Rapport de contrôle d'installations électriques à basse et à très basse tension

RÉF. 151/2023/90062/01:2

DATE DU CONTRÔLE 17/11/2023 **AGENT VISITEUR** Soufian Rozaine
ADRESSE DU CONTRÔLE Avenue de la Ferme Rose 9 (étage Rez-de-chaussée) - 1180 Uccle **TYPE DE CONTRÔLE** Visite de contrôle vente ancienne installation (8.4.2.)

Croquis de position élémentaire et descriptif sommaire des tableaux

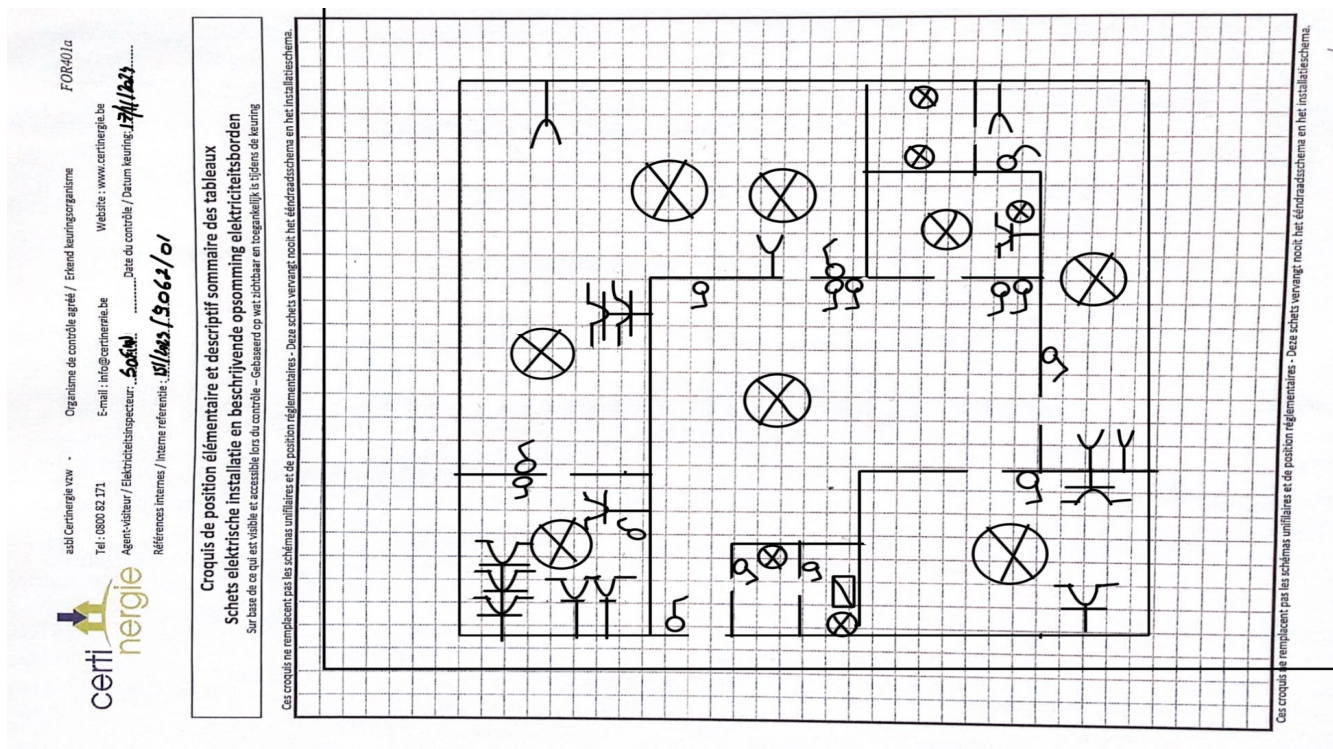
- La tension d'alimentation n'est pas indiquée clairement de manière apparente sur chaque tableau de répartition et de manœuvre. - 3.1.3.3.a
- L'interdiction de supprimer, d'altérer ou de détruire tout système de protection (disjoncteur, fusible, interrupteur différentiel) de l'installation électrique, n'est pas respectée. - 9.5.

- Il n'y a pas de dispositif différentiel placé à l'origine de l'installation électrique. - 4.2.4.3.
- Des circuits alimentant des machines à laver/séchoir/lave-vaisselle ne sont pas subordonnés à un dispositif différentiel à haute ou très haute sensibilité. - 4.2.4.3.b

- Les bases de fusibles/disjoncteurs à broches ne sont pas équipées d'éléments de calibrage. - 5.3.5.5.
- Le conducteur de terre, d'équipotentialité et/ou les conducteurs de protection ne sont pas correctement connectés à la borne de terre principale. - 4.2.3.2.;5.4.4.

- Des conducteurs du type VOB ne sont pas placés sous conduit et/ou comme il se doit. - 5.2.9.
- Les protections contre les chocs électriques direct et/ou indirect, ou les protections de l'installation électrique sont altérés. - 9.5.
